Réponse ORES à Consultation publique relative à la proposition d'Elia concernant les éléments déterminants des évolutions envisagées dans la proposition tarifaire pour la période 2020-2023

Figure 1

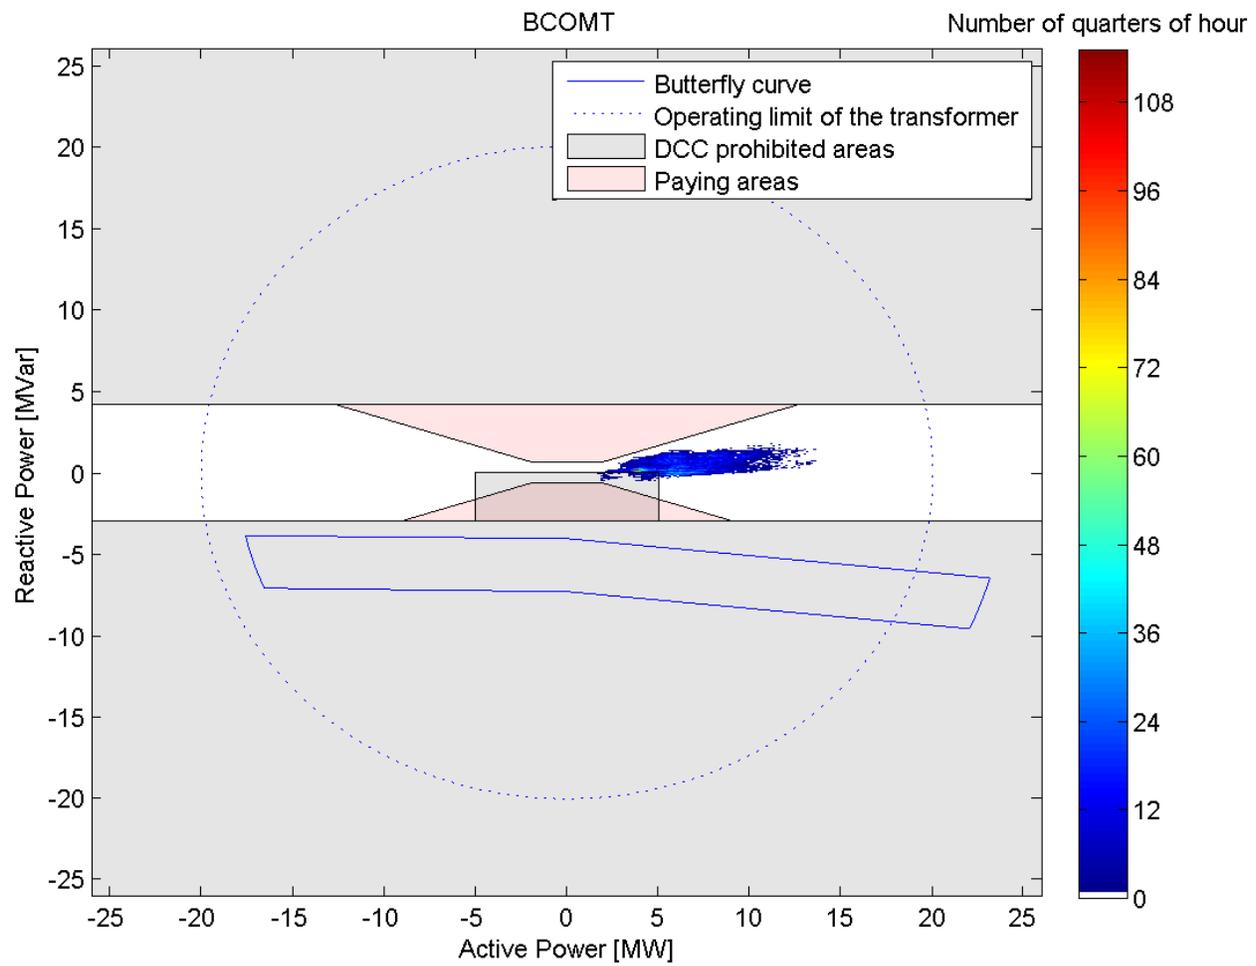
La mise en place du code de réseau sur le raccordement (DCC), qui sera traduit dans le règlement technique fédéral et les « *general requirements* », impose au gestionnaire de réseau que le point de fonctionnement dans le diagramme puissance active / puissance réactive reste dans une zone déterminée (appelée « vlinder curve » ou « butterfly curve »).

Or nous constatons que la zone demandée est généralement différente de celle des pénalités tarifaires.

La figure 1 suivante illustre ce point. Il serait incompréhensible de devoir payer à ELIA des indemnités pour « mauvaise » gestion du réactif alors même que le GRD opère dans une zone imposée par ELIA.

Nous demandons donc que cette disposition soit entièrement revue.
